Relazione sulla perizia eseguita per conto del Collegio Nazionale delle Guide Alpine Italiane sulle opere denominate: "Via ferrata del Cabiròl" di Capo Caccia (SS) e "Via ferrata di Giorré" di Cargeghe (SS).

In seguito a segnalazioni pervenute alla Segreteria ed alla Commissione Abusivismo del CONAGAI, sia da parte di differenti associazioni (Mountain Wilderness, G.R.I.G., CNSAS) sia da parte di soggetti singoli, riguardanti lo stato delle due opere, la scrivente, su incarico della Presidenza del CONAGAI, ha istituito un apposito gruppo di lavoro allo scopo di condurre una **PERIZIA TECNICA PER L'ACCERTAMENTO DELLO STATO DIFATTO**.

TABELLA S.I.C. CAPO CACCIA - MINISTERO DELL'AMBIENTE

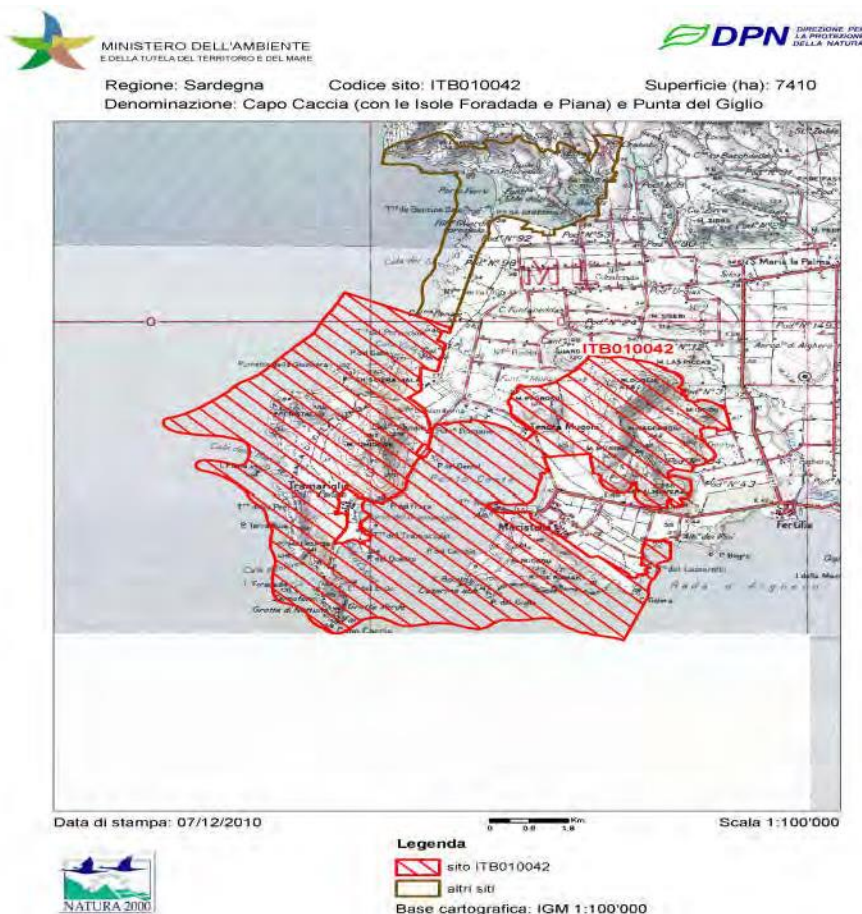
Il sito del promontorio di Capo Caccia insiste in ambito **SIC** e **ZPS** come rilevabile dalle tabelle del Ministero dell'ambiente (<http://www.minambiente.it/pagina/rete-natura-2000>) e dalla tabella ministeriale qui allegata in calce.
